**Изменение № 6 ГОСТ 3544—75 Фары дальнего и ближнего света автомобилей.
Технические условия**

**Утверждено и введено в действие Постановлением Государственного комитета
СССР по стандартам от 27.03.89 № 718**

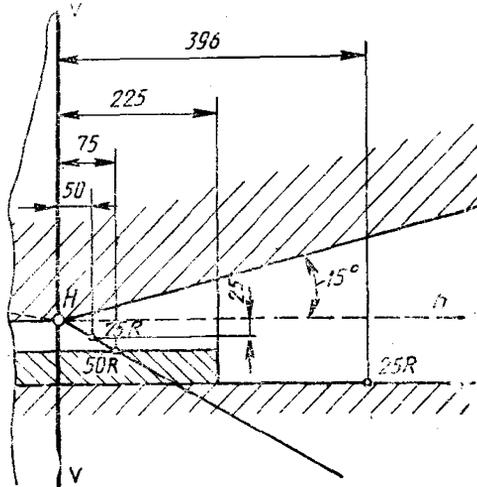
Пункт 1.8.1. Чертеж 11 между наклонной светотеневой границей и осью hh дополнить значением угла — 15° :

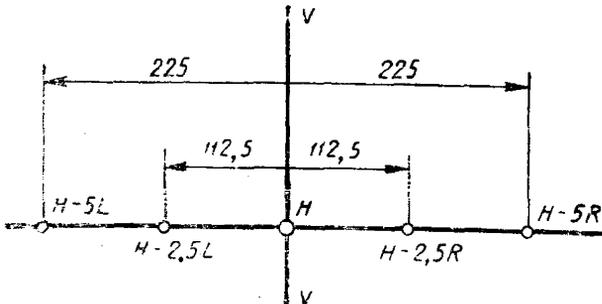
чертеж 12 заменить новым:
